**GDB1363 ve GDB1431'de ses şikayeti**

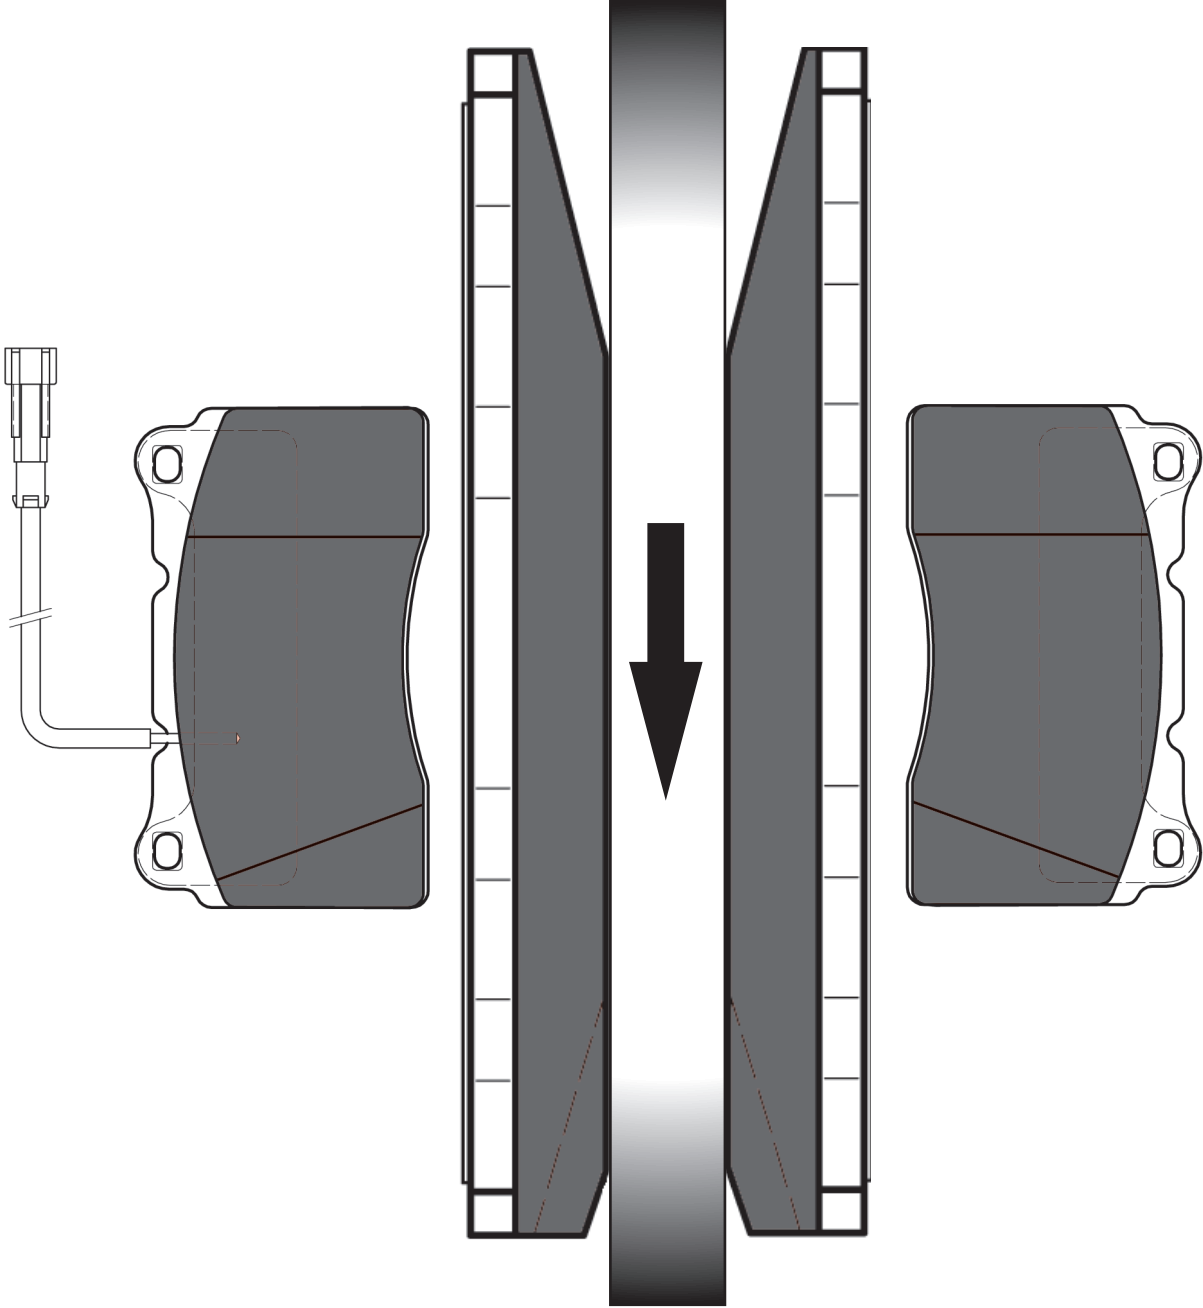
GDB1363 ve GDB1431 fren balatalarında tek taraflı pah bulunmaktadır. Bu sayede oluşabilecek gürültüler en aza indirilmektedir. Resimdeki ok işareti fren diskinin hareket yönünü göstermektedir. Fren balatası seti gösterildiği gibi monte edilmediyse ses şikayeti oluşabilir. Montajın doğru yapıldığından emin olmak için TRW önümüzdeki günlerde balataların arka plakasına montaj yönünü gösteren ok işaretleri basacaktır.
